N/REF: INF-0627/2024

ASUNTO: CONTESTACIÓN A SOLICITUD INFORME DE  
OTRAS ADMINISTRACIONES/PARTICULARES

- Referencia expediente: INF-0627/2024
- Fecha de solicitud: 27 de diciembre de 2024
- Número de registro: REGAGE24e00096035403
- Solicitante: Canal de Isabel II, S.A., Canal de Isabel II
- Tipo de solicitud: Informe
- Descripción de la solicitud: SOLICITUD DE INFORME RELATIVO A VIABILIDAD DE LA EJECUCIÓN DE LAS OBRAS DE MEJORA DEL SISTEMA DE REJAS
- Término municipal donde se localiza la actuación: Madrid

**Ilustración 3.** Superficie cuenca vertiente considerada en situación pre (azul) y posoperacional (verde). Fuente: Documentación aportada.

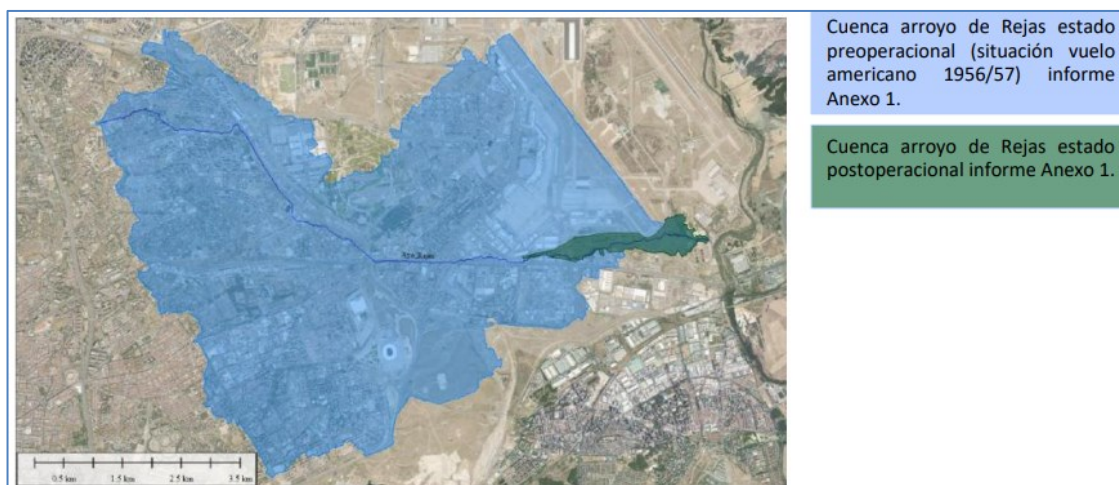
Cabe reseñar que, en el escenario actual, no se han considerado los posibles vertidos que se puedan estar produciendo en el arroyo Rejas desde la red de colectores existente (que supondrían un incremento adicional a los caudales generados por la cuenca portante en la situación actual—ver *Ilustración 3*, cuenca delimitada en verde-).

Cabe reseñar que, en el escenario actual, no se han considerado los posibles vertidos que se puedan estar produciendo en el arroyo Rejas desde la red de colectores existente (que supondrían un incremento adicional a los caudales generados por la cuenca portante en la situación actual). En el proyecto definitivo que se redacte, dichos vertidos deberán ser considerados de forma que se compruebe que no se vean incrementados los caudales circulantes por el cauce.

**Ilustraciones 9-10.** Delimitación cuenca portante. Fuente: Izquierda, documentación aportada (inclusión zona aeropuerto). Derecha (CartoDES).

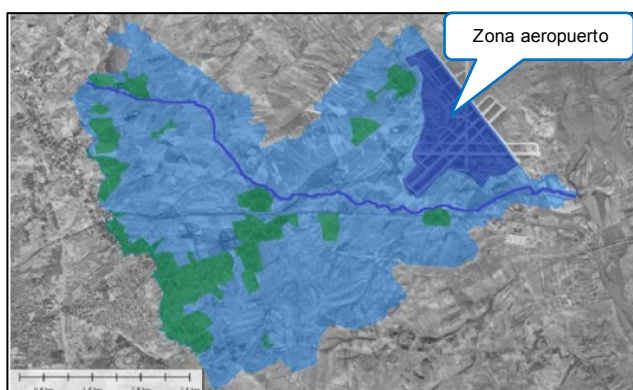
Para la determinación de los caudales circulantes por el arroyo Rejas en la situación preoperacional el estudio presentado ha tomado como referencia el periodo 1956/57 (correspondiente a la información disponible del vuelo americano), en el que la mayor parte de la cuenca portante se corresponde con tierras de labor. El caudal circulante obtenido para el arroyo Rejas es de  $44,63 \text{ m}^3/\text{s}$ , muy superior al disponible en los estudios oficiales del SNCZI, estimado en  $24,8 \text{ m}^3/\text{s}$  (estimado en régimen natural). Este hecho puede deberse (entre otros) a que en la delimitación de la cuenca portante se ha incluido parte de la superficie del aeropuerto (en la situación original dicha superficie no vertería al arroyo Rejas de forma natural).

**Ilustración 12.** Actuaciones solicitadas respecto a la zona de flujo preferente del arroyo Rejas y río Jarama. Fuente: Visor SITTajo.

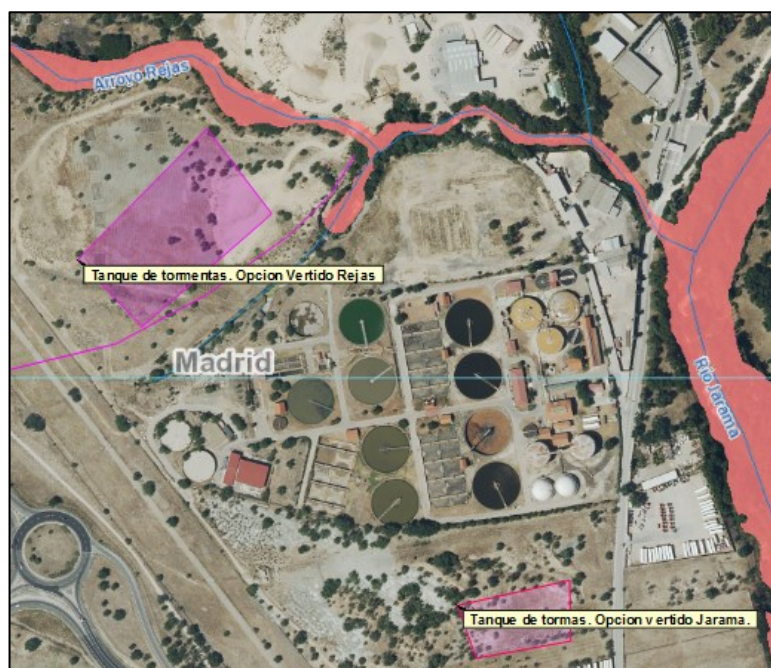
Con respecto a la ubicación de las actuaciones proyectadas se comprueba que los tanques de tormentas se ubican fuera del dominio público hidráulico y su zona de servidumbre, así como de la zona de flujo preferente y zonas inundables de 100 y 500 años de período de retorno del arroyo Rejas y del río Jarama. Asimismo, únicamente se ve afectado parcialmente por la zona de policía de cauces públicos el tanque de tormentas proyectado en la opción de vertido al arroyo Rejas.
